ECE/TRANS/WP.29/2009/112  
27 juillet 2009

Proposition de rectificatif 1 au règlement technique mondial No 9  
(Protection des piétons)

Communication du Groupe de travail de la sécurité passive \*/

Figure 12...."

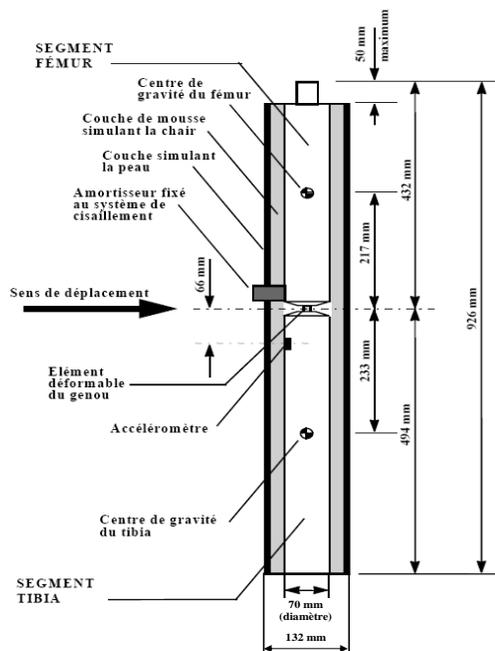
Paragraphe 6.3.1.1.7.2, figure 12, remplacer par la figure suivante:

"6.3.1.1 ... masse d'essai de  $13,4 \pm 0,2$  kg (voir fig. 12). Les dimensions exactes des diverses parties sont indiquées à la figure 12.
